**Oggetto:** Art. 12 D.Lgs. 387/03 - D.P.R. 327/2001 come modificato - ECOENERGIA Srl -  
Costruzione parco eolico nei Comuni di Calitri (AV) e Bisaccia (AV) - Osservazioni/Opposizioni.

**Osservazioni/opposizioni - Gallo Gaetano, Miele Giuseppina e Gallo Giuseppe/Ecoenergia S.r.l.**

Di seguito si riportano foglio di mappa catastale, con individuazione delle particelle di proprietà dei richiedenti ed estratto del progetto della Ecoenergia srl.

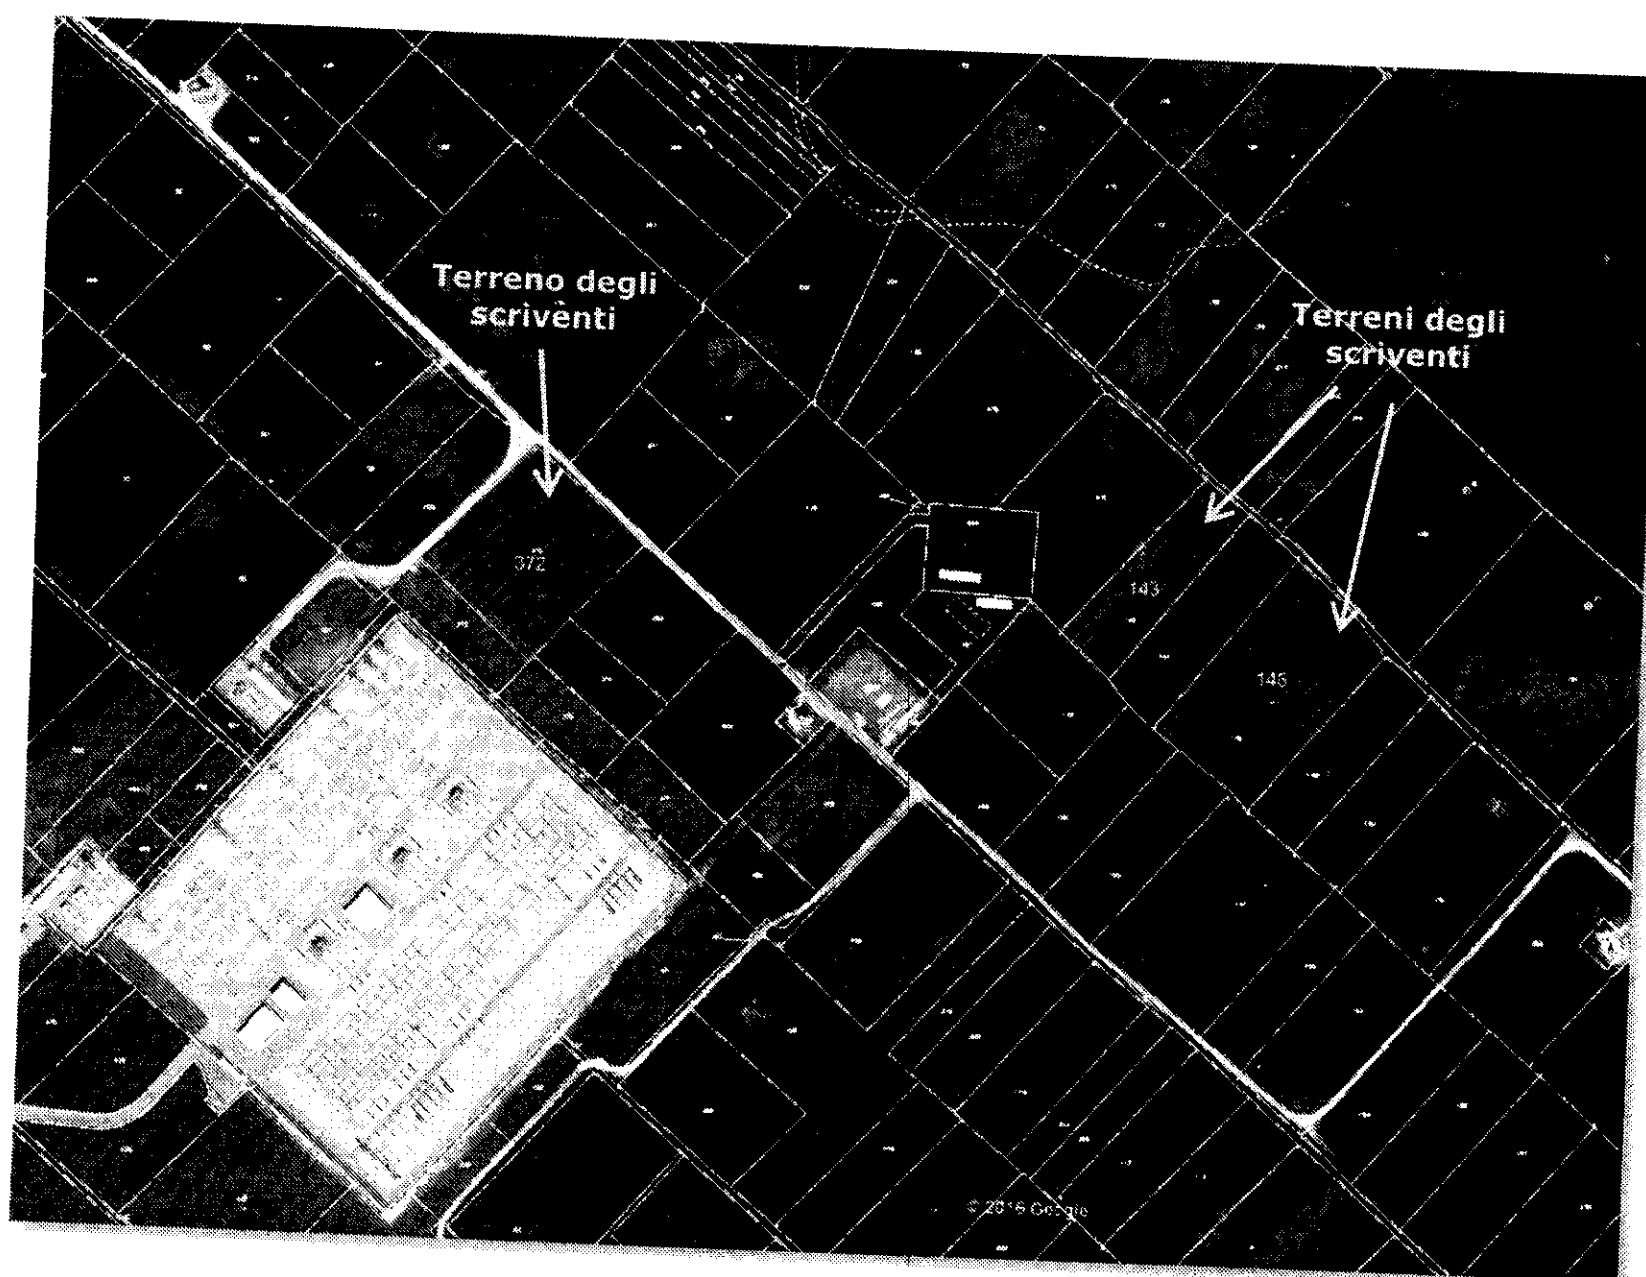
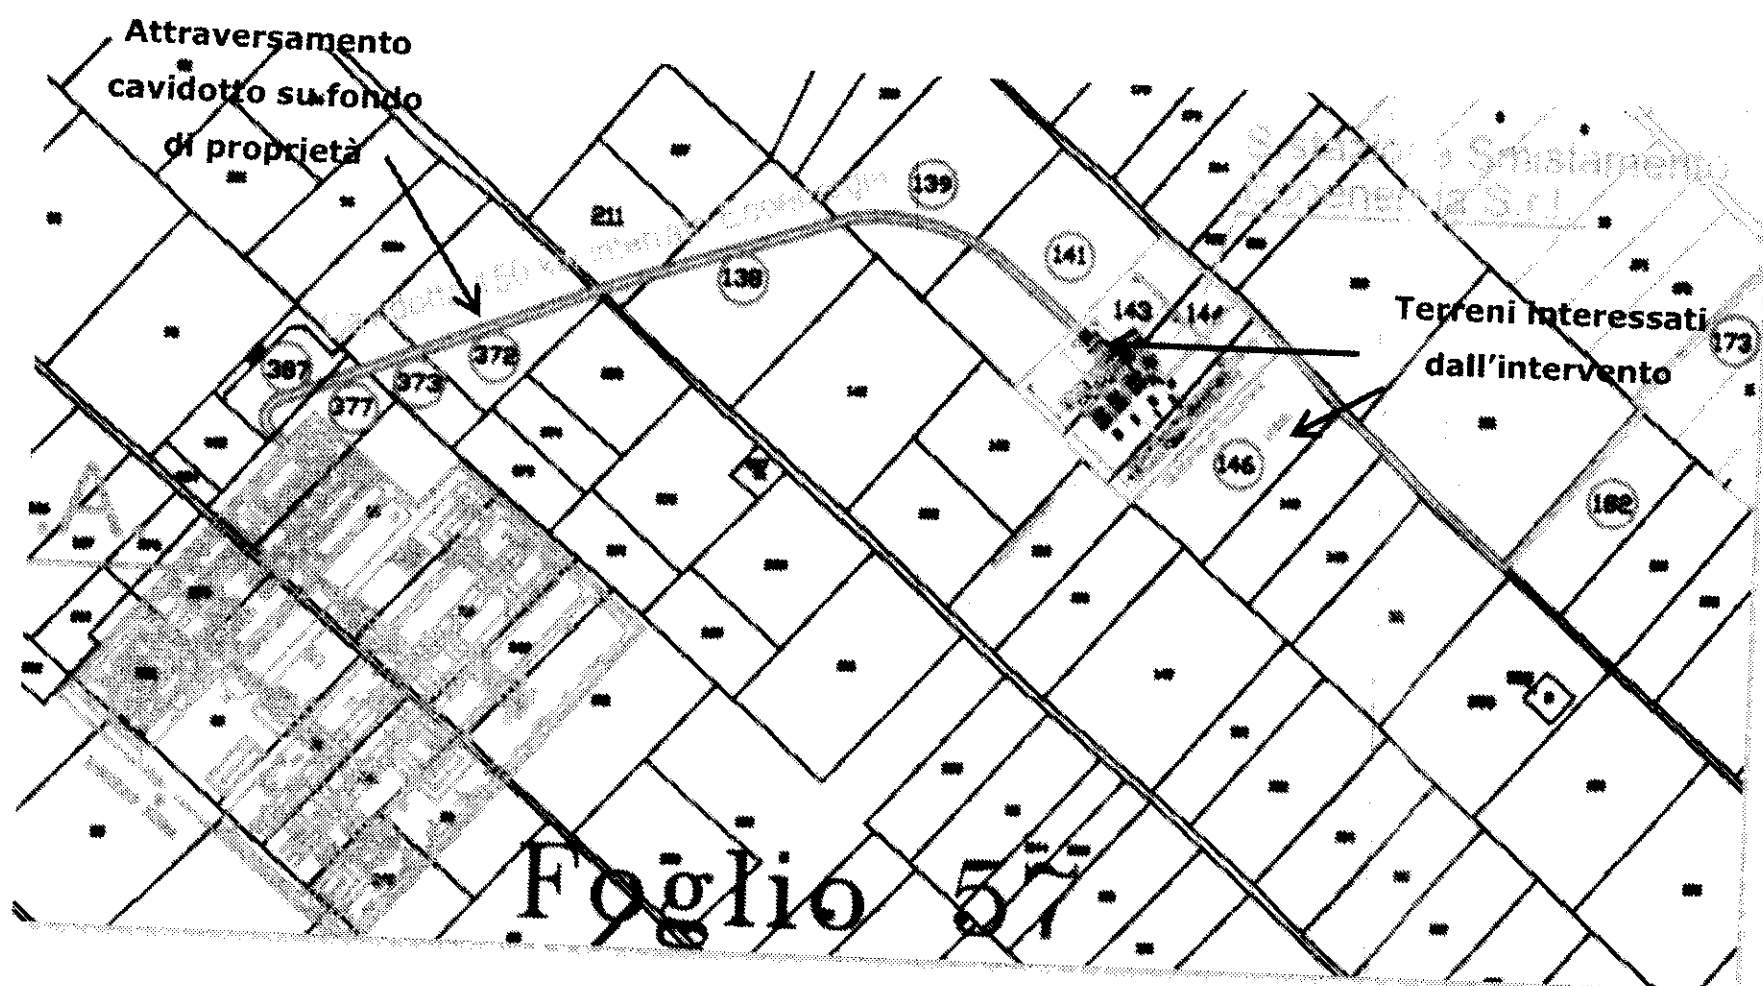
Sui terreni in questione verrà realizzata una sottostazione di smistamento (particelle 143 e 146) e il relativo cavidotto a 150 KV (particella 372).

**Infatti negli atti progettuali visionati non emergono proposte alternative atte all'ottimizzazione delle opere di connessione.**

A tal proposito si fa presente che nell'area di progetto è già stato realizzato un elettrodotto aereo a 150 KV dalla società ALISEA SRL che potrebbe essere utilizzato per il trasporto dell'energia prodotta da ECOENERGIA SRL, **riducendo l'estensione complessiva e gli impatti ambientali** e di conseguenza rispettando quanto previsto dall'Allegato 4 delle Linee Guida Nazionali, al punto 6.2. e al punto 6.3 (d).
